## PUNCT DE VEDERE TEHNIC

**RĂSPUNS LA CONTESTAȚIA ȘI PROPUNEREA DE RECONFIGURARE URBANISTICĂ**

Circulația propusă în UTR 26 - imobilele înscrise în CF nr. 54909 și CF nr. 54887

**Referitor la:** Contestația și propunerea tehnică din 07 august 2026 privind traseul străzii colectoare propuse în UTR 26

*Figura 1. Profil transversal-tip simetric de 17,00 m pentru strada colectoare de categoria a III-a. Distribuția componentelor poate fi optimizată asimetric în fazele ulterioare de proiectare.*

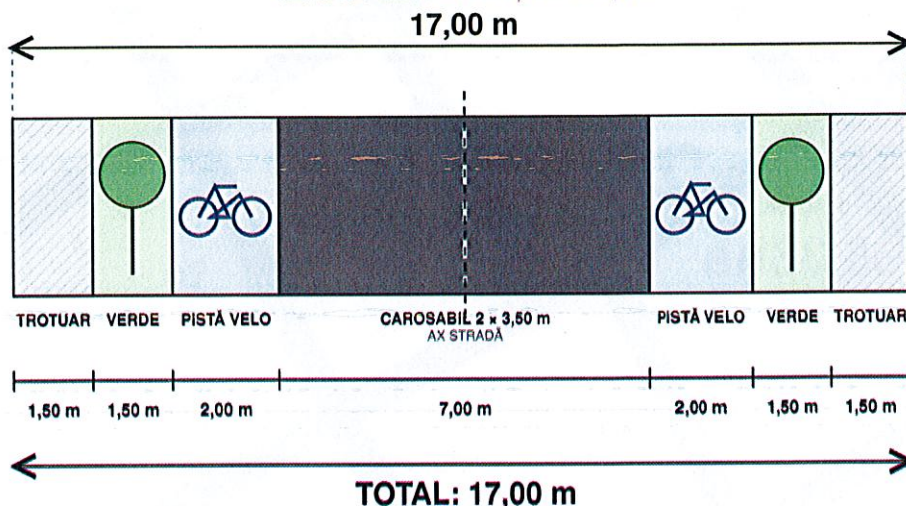
Profilul de 17,00 m prevăzut pentru strada colectoare de categoria a III-a este un profil-tip conceput pentru o stradă publică completă și funcțională. În total, acesta include 7,00 m parte carosabilă, 3,00 m spații verzi de aliniament, 3,00 m trotuare și 4,00 m piste pentru biciclete, cumulat pe cele două laturi. Totalul de 17,00 m exprimă necesarul funcțional general, nu o afectare cadastrală definitivă și nici obligația ca toate componentele să fie dispuse perfect simetric față de ax.

Rolul profilului este de a demonstra, la nivelul PUG, posibilitatea realizării unei circulații care să răspundă traficului auto, deplasărilor pietonale și velo, spațiilor verzi, accesibilității, intervenției în caz de urgență și amplasării rețelelor tehnico-edilitare. Distribuția concretă a componentelor și poziția lor față de limitele cadastrale pot fi optimizate, dacă soluția rămâne coerentă, sigură și conformă cu documentațiile de urbanism și cu normele tehnice aplicabile.

Figura 2. Soluția propusă la nivelul PUG pentru UTR 26 - devierea străzii către sud

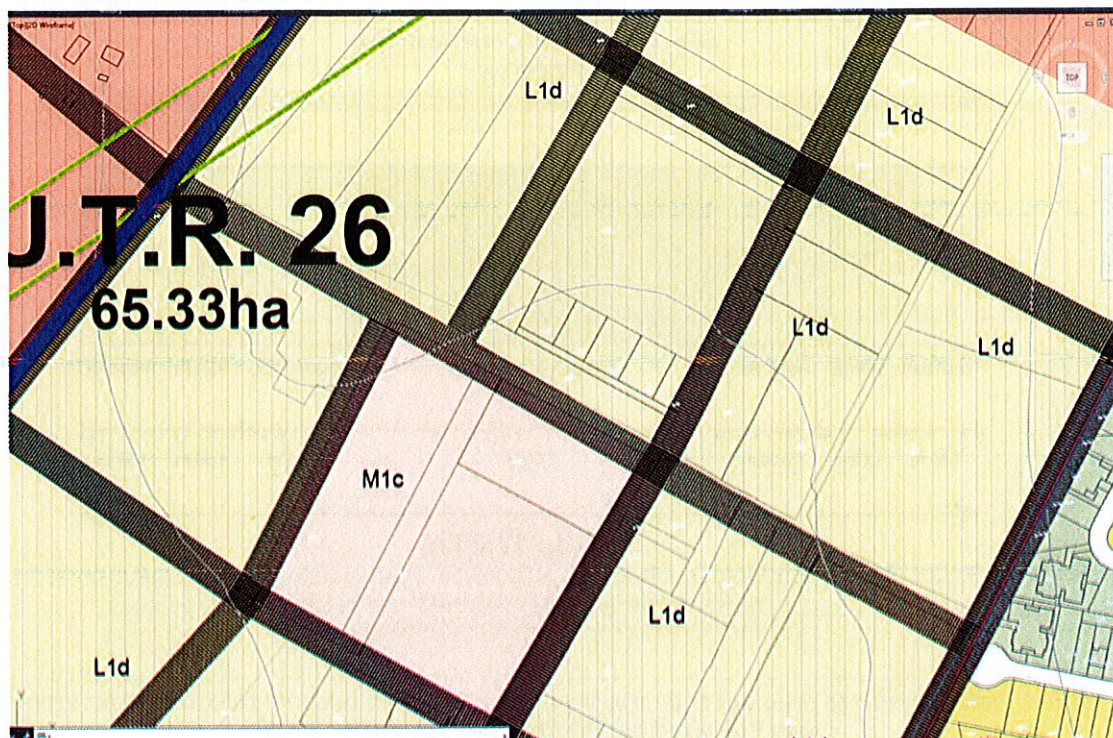
În urma reanalizării observației și a corelării suportului cadastral disponibil cu reglementările propuse pentru UTR 26, traseul străzii a fost rectificat la nivelul soluției de PUG. Față de soluția analizată inițial, coridorul stradal este deviat către sud, astfel încât extinderea necesară modernizării drumului de exploatare existent să fie orientată cu prioritate spre terenul inclus în subzona M1c. Se păstrează continuitatea rețelei stradale și se reduce interferența asupra terenului situat la nord, inclus în subzona L1d. Schema de mai jos redă soluția propusă de deviere către sud.

Rectificarea operată în soluția de PUG valorifică observația petentei prin devierea coridorului stradal către sud și reduce afectarea grafică a CF nr. 54909, prin raportare la fâșia dintre imobile și la rolurile funcționale ale subzonelor L1d și M1c. Soluția este verificată la scara întregii legături stradale: continuitate, racorduri și intersecții, vizibilitate, siguranță rutieră, scurgerea apelor, rețele edilitare și impact asupra proprietăților învecinate.

2. Soluția propusă urmărește cu prioritate fâșia de aproximativ 4,70 m utilizată ca drum de exploatare și orientează extinderea necesară spre subzona M1c, determinând o afectare redusă a terenului nordic CF nr. 54909, în limitele de precizie ale PUG.
